改善箇所説明図

対象車両外観

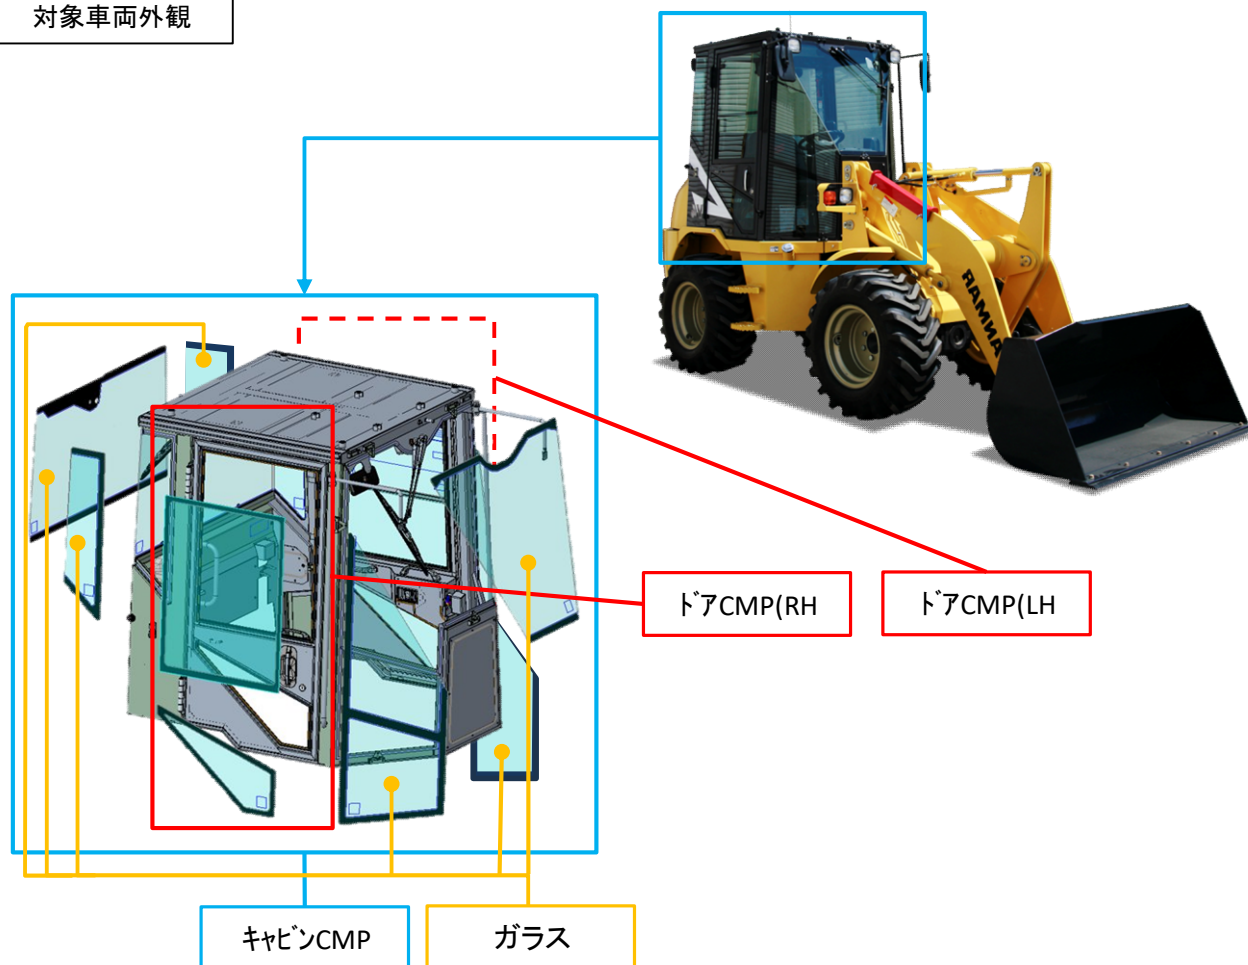
【不具合の内容】

ショベル・ローダの前面、後面、および側面ガラスにおいて、誤った下塗り剤(プライマー)を使用したため、ガラスの接着力が弱い。そのため、経年により接着力が低下して接着が剥がれて車内に雨水等が浸入し、最悪の場合、ガラスが脱落するおそれがある。

【改善の内容】

- 全車両、対象機毎に以下の適切な措置を行う。
- ①キャビンを良品へ交換、もしくは新品ガラスへ交換
 - ②左右ドアを良品へ交換
